Service Information

22RH532

R74-13

Rectifications to Service Manuals and modifications introduced in accordance with PL01 during production.

Fig. 1

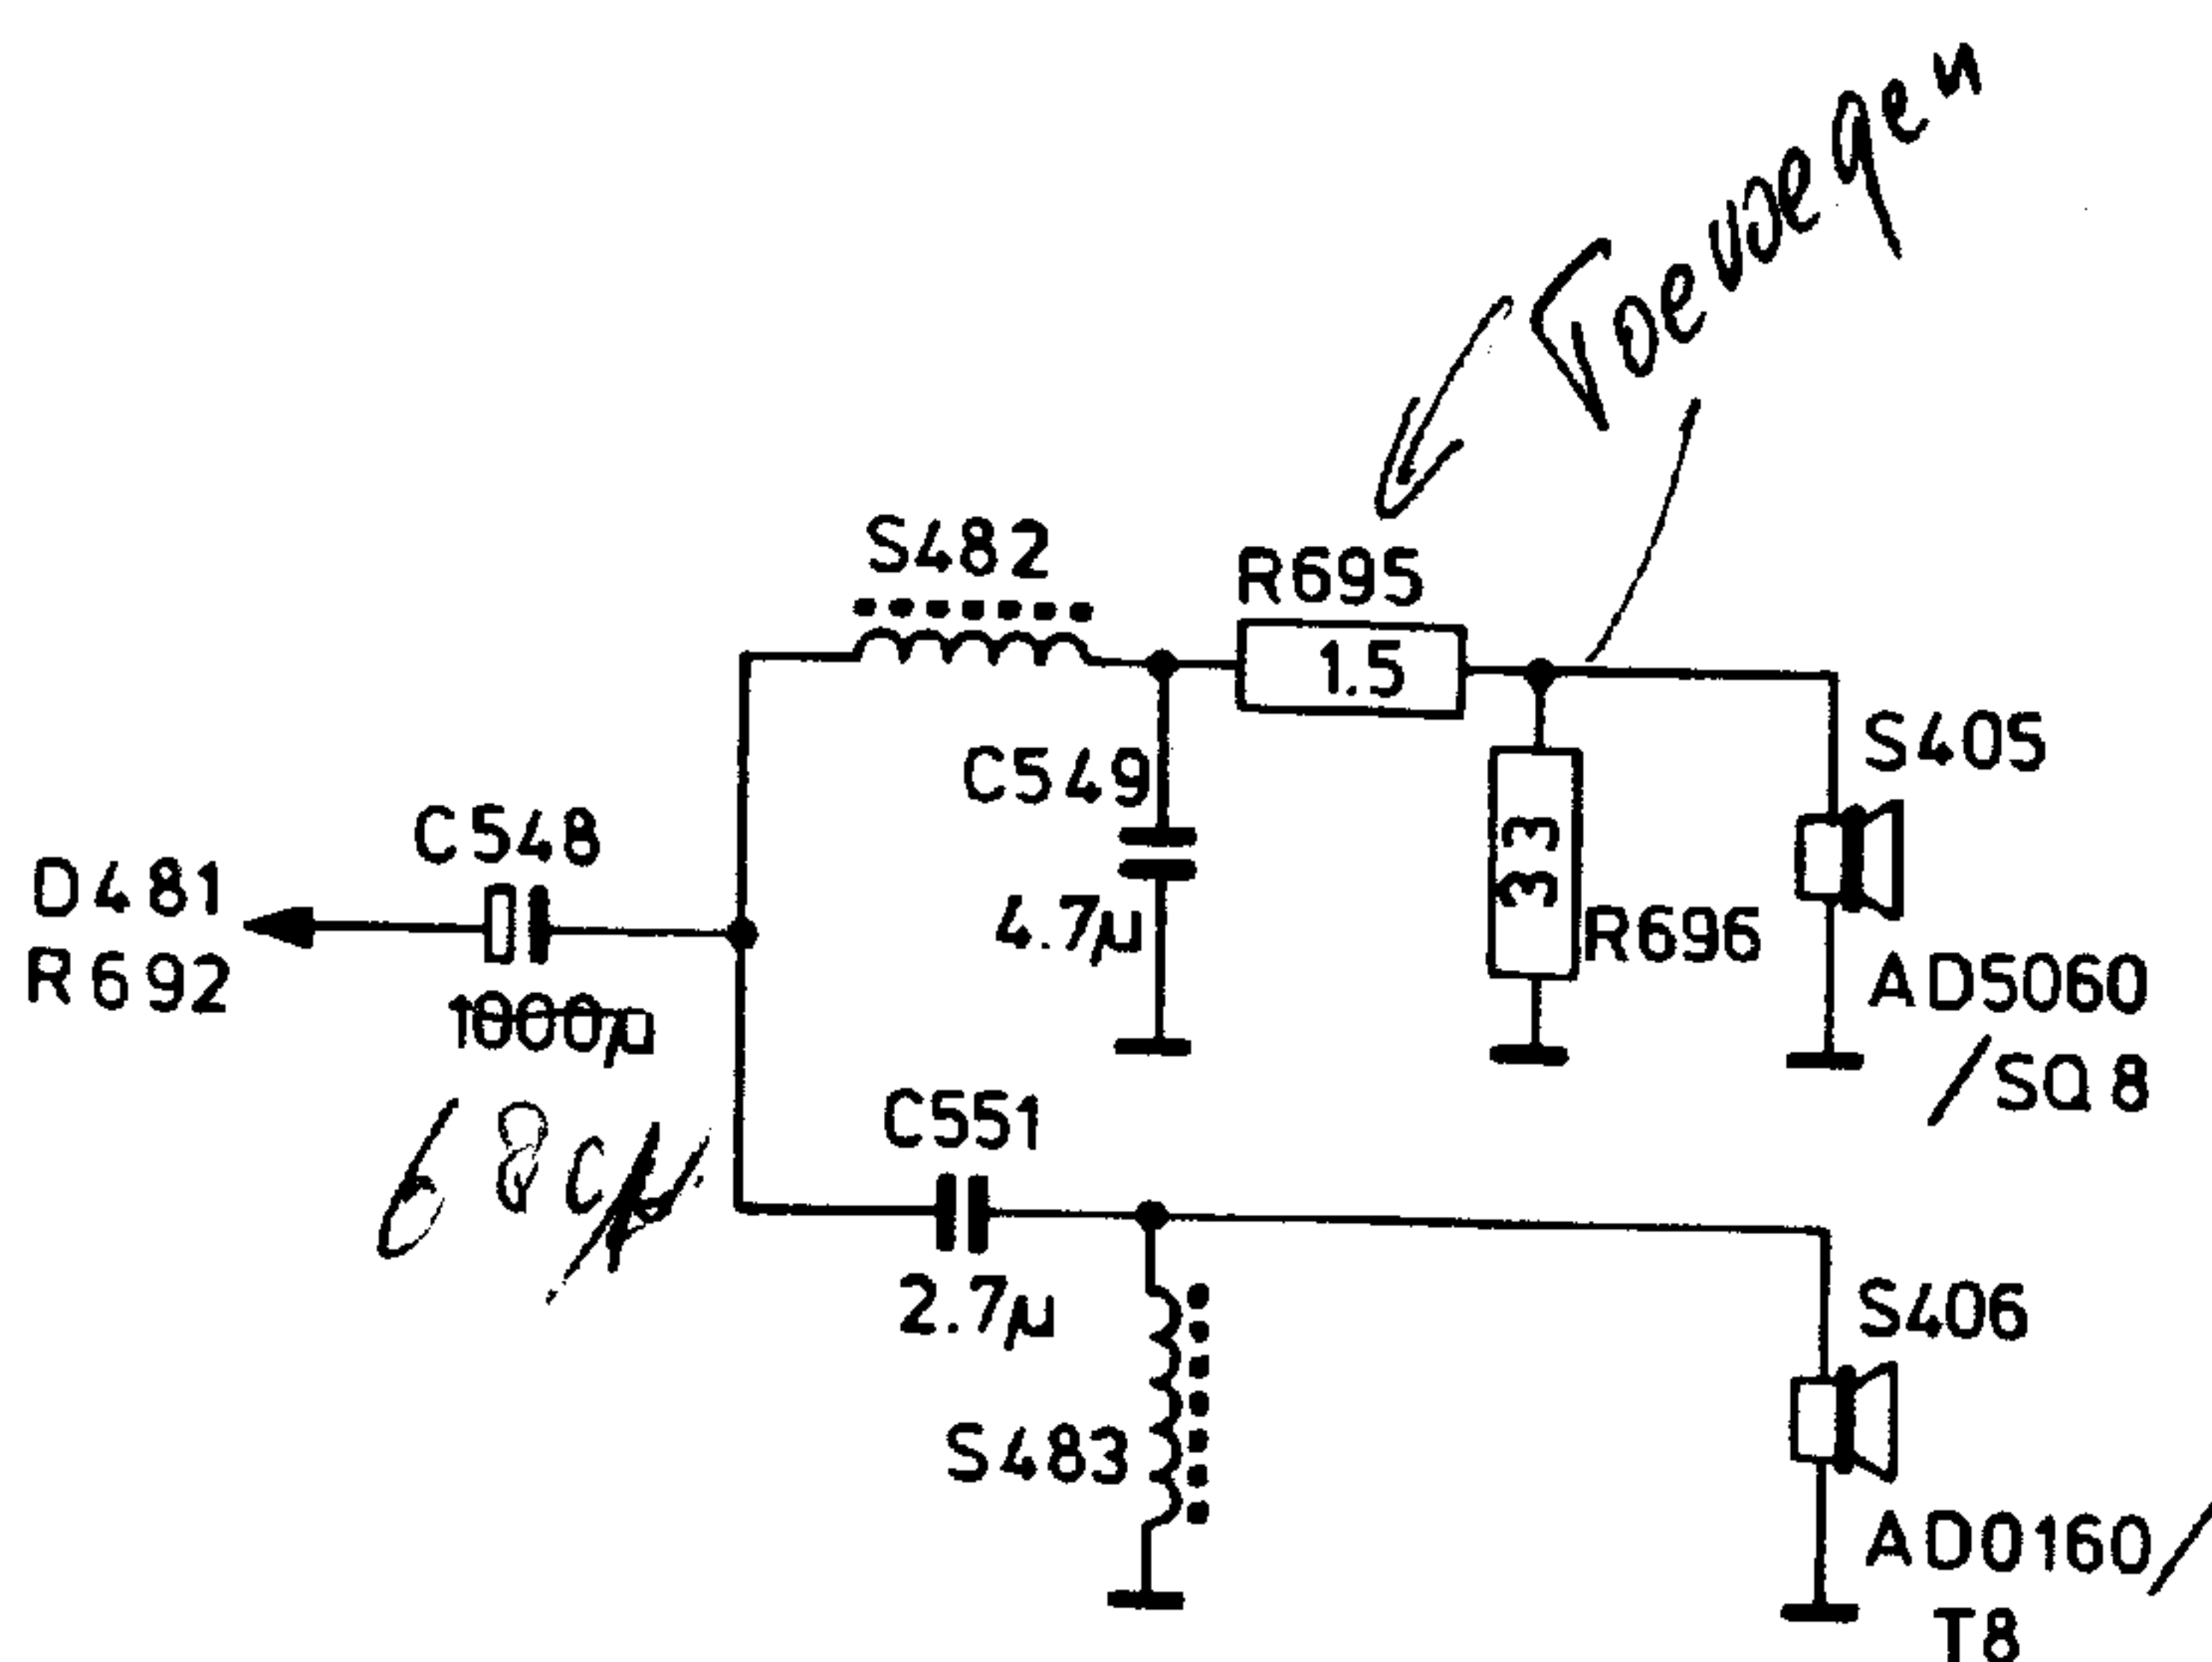
- The code number of R616, 618 (10 Ω safety) should be 4822 111 30405.
- The code number of BC548 (TS440) should be 4822 130 40938.
- The circuit diagram has been adapted (see Fig. 1).

Fig. 2

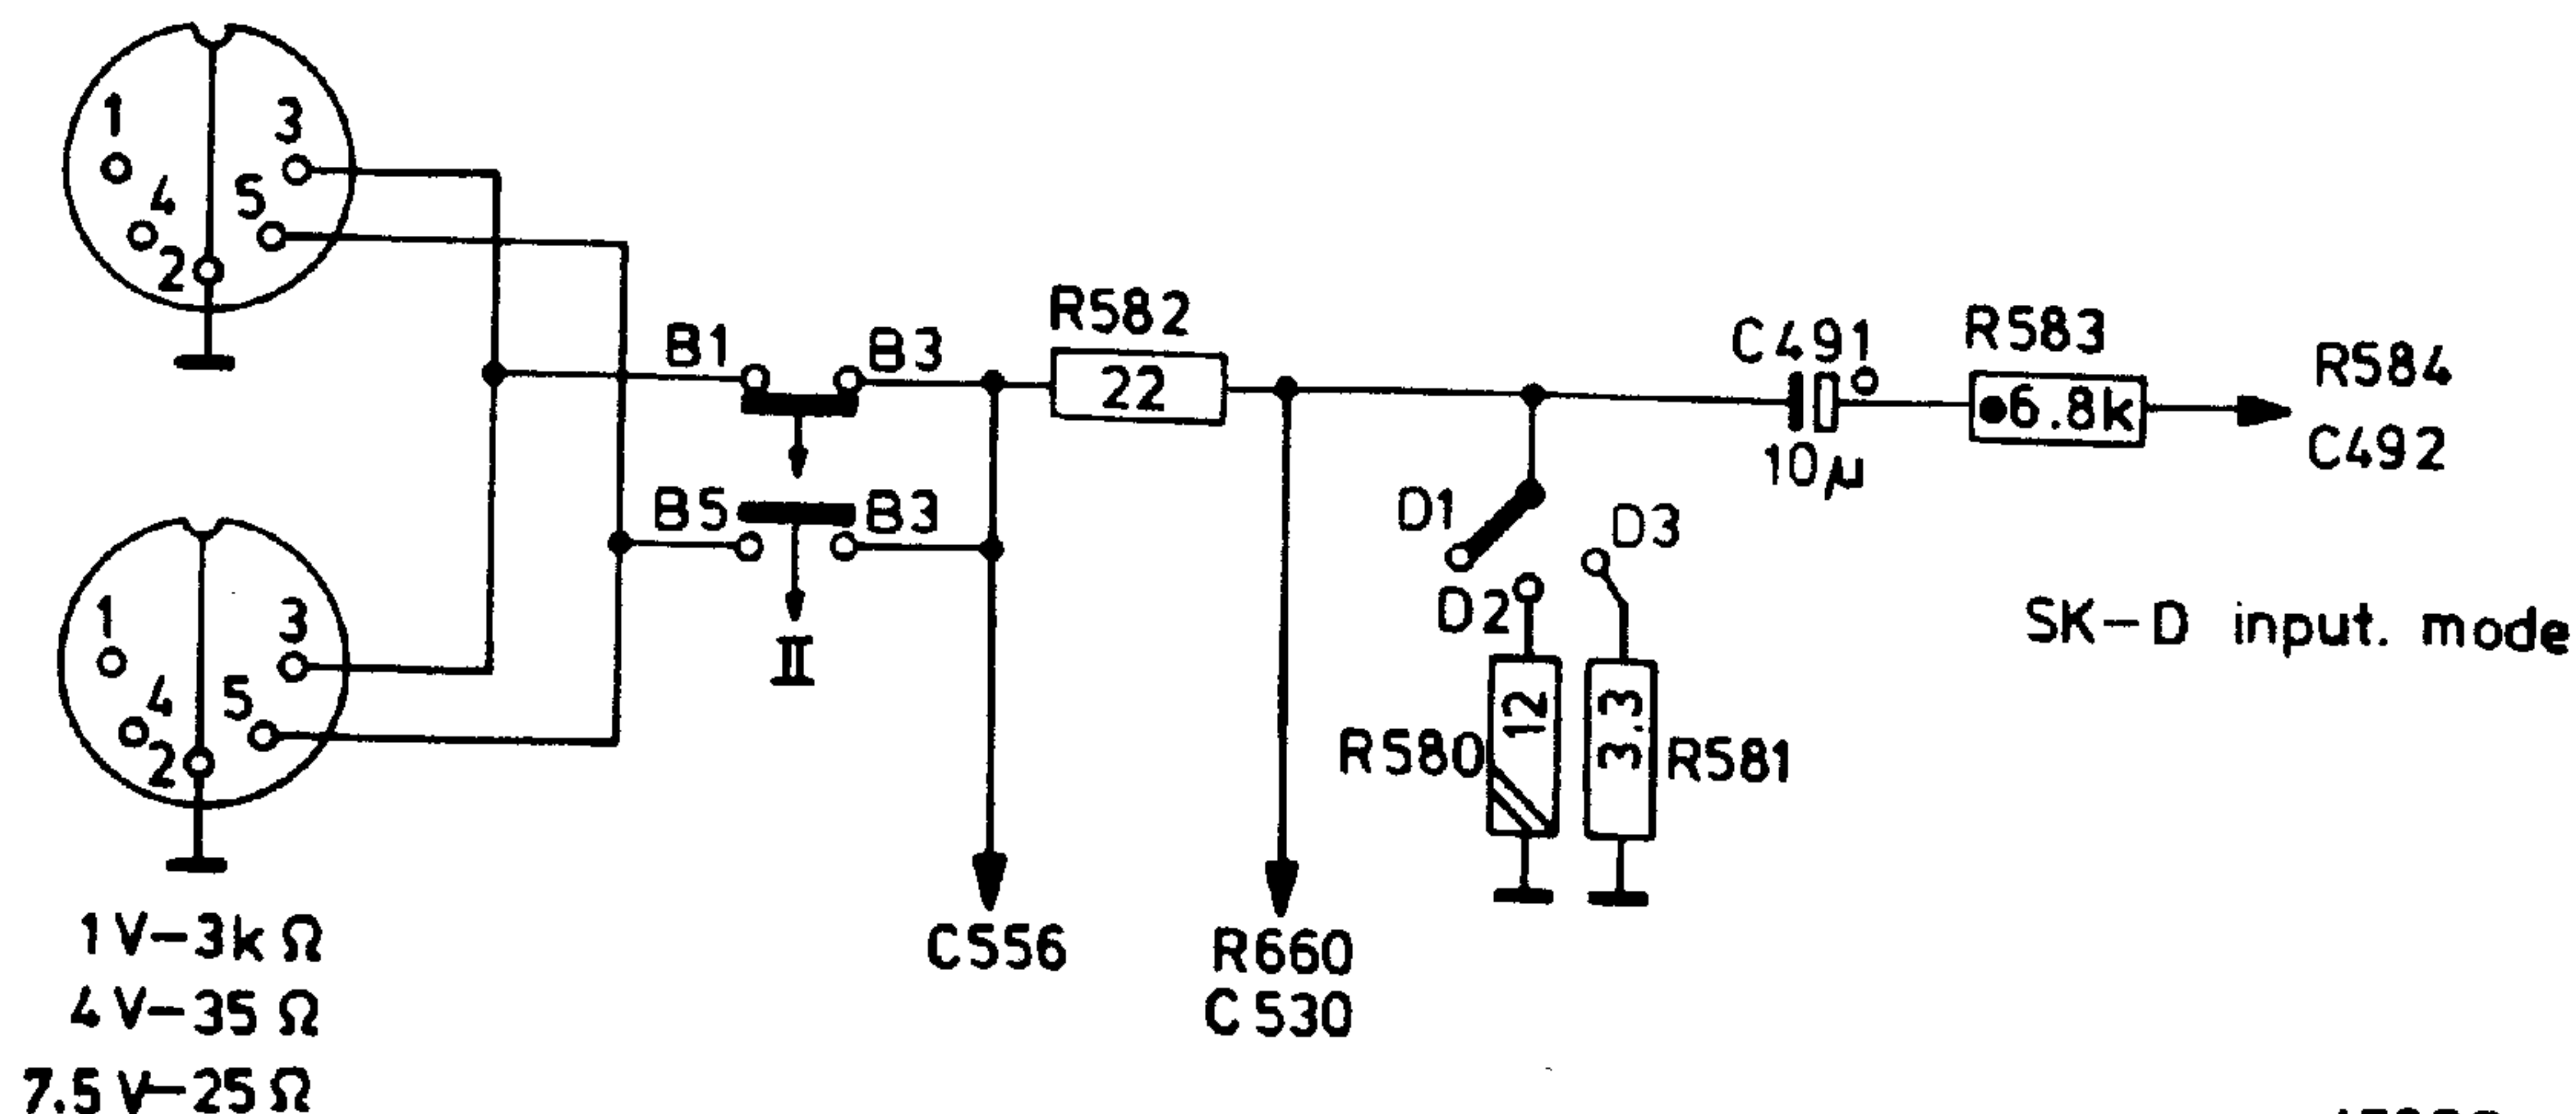
- The input circuit is changed in accordance with Fig. 2.
- R580 (12 Ω) is to be added.
- The added three-position switch has code number 4822 277 20137.

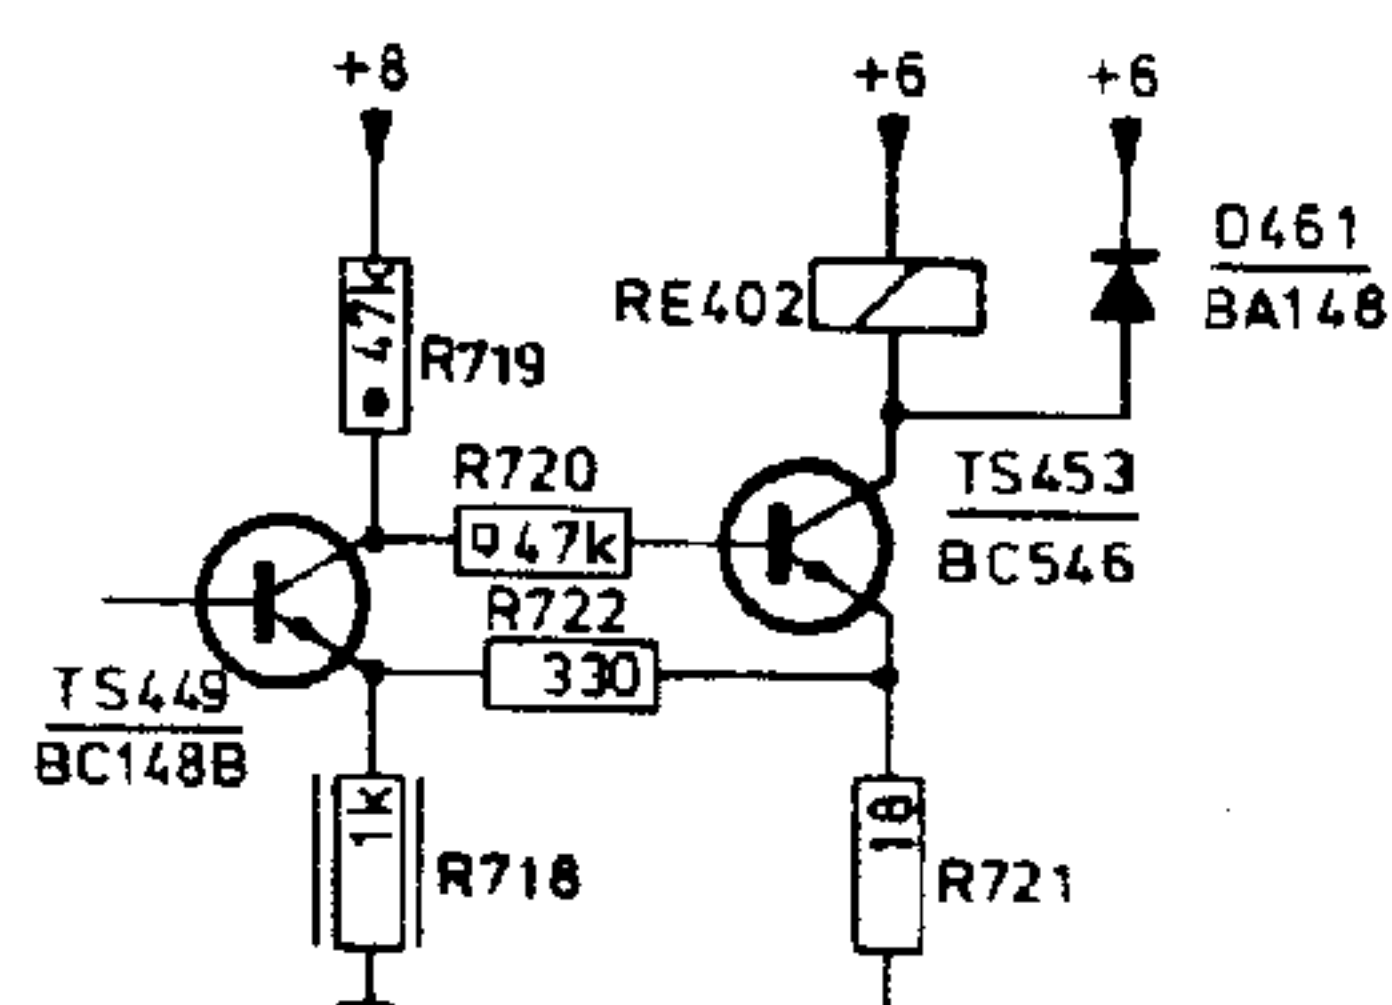
As from change code PL02 a flat rear panel is used and the input sensitivity circuit has been changed (also see R74-13).

Fig. 1 shows the exploded view of the new rear panel.

Added: item 20 4822 325 60197

item 21 4822 277 20137
